Vorlage, DS-Nr. 2022/0585/2

Betreff: Bebauungsplan H 54 Blatt 4b
 hier: Vorstellung der Entwurfsplanung für die Herstellung der
 Erschließungsanlagen

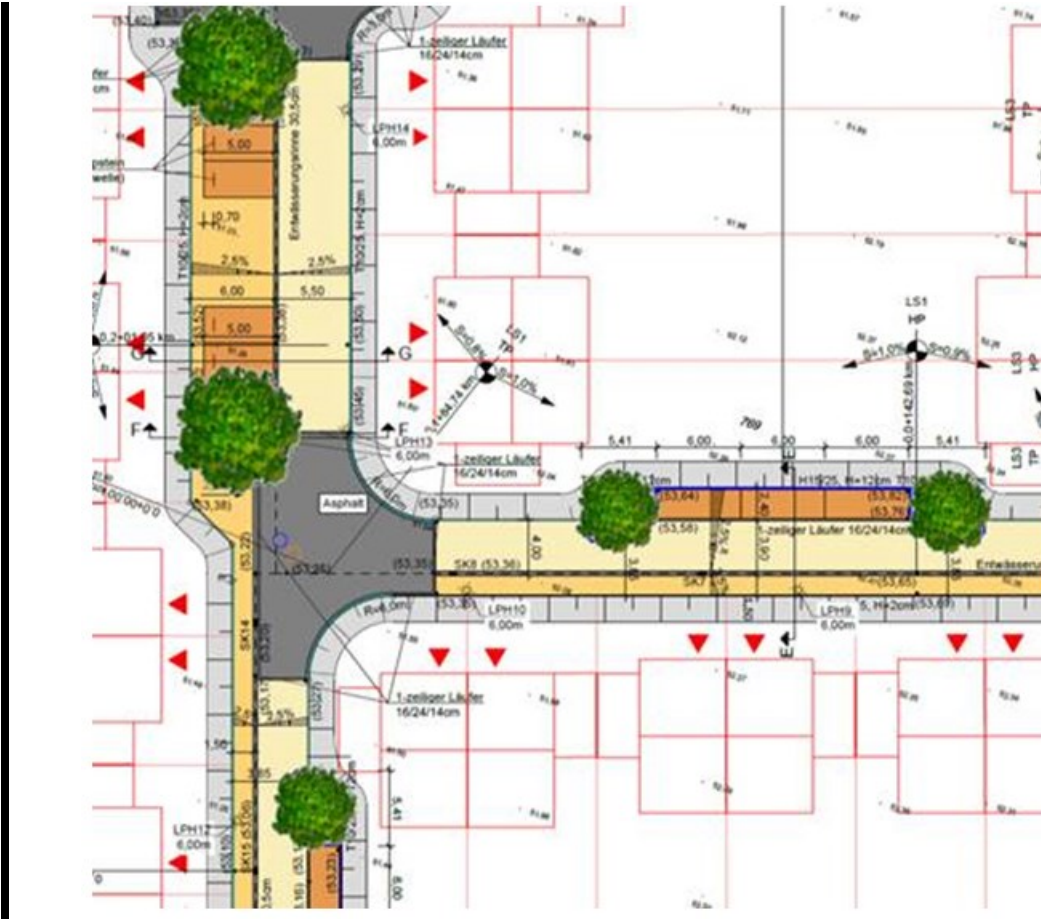
5. Die Baumscheiben sollten bitte entweder groß genug für die Baumart geplant werden oder der Baum sollte direkt in das Pflaster gesetzt und auf die Baumscheibe ganz verzichtet werden.

Stellungnahme der Verwaltung: Die Lage der Baumstandorte, sowie deren Größe und Form wurden in enger Abstimmung zwischen dem Amt für Straßenbau, Erschließung und Verkehr und dem Amt für Umwelt- und Klimaschutz festgelegt. Dabei mussten folgende Anforderungen erfüllt werden:

Zu Missverständnissen bezüglich der Baumscheibengröße kann der Umstand führen, dass die standardisierten Planzeichen für Bäume leider nicht die zu erwartenden Kronendurchmesser der ausgewählten Straßenbäume widerspiegeln.

Die Bäume wurden von der Klimabaumliste der Stadt Troisdorf ausgewählt.

Prunus 'Pandora' – Wuchsbreite bis zu 5 m

Tilia mongolica – Wuchsbreite bis zu 9 m

Anbei dazu ein Bild inwieweit sich die Baumkronen entwickeln werden:
